Objet : WATERMAEL-BOITSFORT. Rue des Digitales, 1

Demande de permis unique portant sur le remplacement de la verrière, la restauration des éléments dégradés de l'enveloppe extérieure et le réaménagement/la rénovation de l'intérieur.

Avis conforme de la CRMS

Rue des Digitales, 1 - état projeté (extr. du dossier de demande)

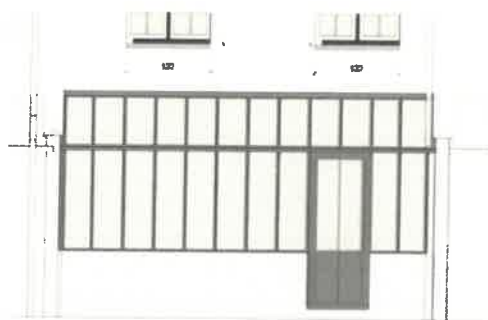
L'Assemblée accepte le remplacement de l'ancienne véranda – puisqu'elle est régulière d'un point de vue règlementaire et s'inscrit dans un tronçon 'particulier' se distinguant des autres maisons de la cité par la présence de vérandas arrières - par une nouvelle verrière et la disparition du WC placé à l'arrière. Elle préconise de privilégier l'acier Forster pour le remplacement de la structure, ou, à défaut, d'utiliser des profilés aluminium le plus fin possible et d'affiner la hauteur de la corniche. Elle demande d'utiliser du double vitrage extra-clair sans effet réfléchissant, et de soumettre la brique utilisée pour le soubassement à l'avis préalable de la DPC, ainsi que la teinte RAL pour la couleur des profilés.

Elle s'oppose à la disparition du mur de façade arrière au niveau du rez-de-chaussée : tout d'abord, ce mur fait partie intégrante de la maison d'origine et en constitue la volumétrie, la véranda étant une annexe ajoutée après l'établissement des maisons de la cité-jardin et en aucun cas une partie de la maison originelle ; de plus, cette maison, par sa position d'angle, a sa façade arrière très visible depuis de nombreux angles de vue, ce qui rendrait la perte de ce mur encore plus dommageable au niveau

patrimonial. L'Assemblée demande donc de conserver la largeur des deux baies existantes, séparées par le trumeau en place, de laisser l'enduit de façade et de revoir les plans d'aménagements en conséquence. Elle autorise cependant de descendre l'allège de la fenêtre de gauche, afin de favoriser la communication entre les espaces du rez-de-chaussée. Elle permet la dépose des deux châssis existants, mais demande de les stocker de manière sûre dans de bonnes conditions de conservation, vu leur intérêt patrimonial et pour permettre un éventuel retour à la situation d'origine. La CRMS reste cependant persuadée que le maintien de la totalité de la façade arrière, outre que c'est justifié sur le plan de la composition patrimoniale, permet aussi de réguler les périodes de surchauffe ou de fraîcheur trop importantes et participe donc au confort de l'habitation. Elle préconise de toute façon d'intégrer un dispositif pare-soleil dans la nouvelle véranda pour éviter le recours à un dispositif de faible qualité par la suite, comme c'est le cas de la natte posée sur le toit du n°5.

Tout en acceptant l'installation d'une fenêtre de toit dans le versant arrière, elle demande - en conformité avec le Plan de Gestion Patrimoniale - de placer le velux dans l'alignement de la travée de gauche, dans la moitié inférieure de la toiture (cfr PGP T02-C3.2.4 « *La nouvelle fenêtre de toit est à implanter dans la moitié inférieure de la hauteur du toit* »).
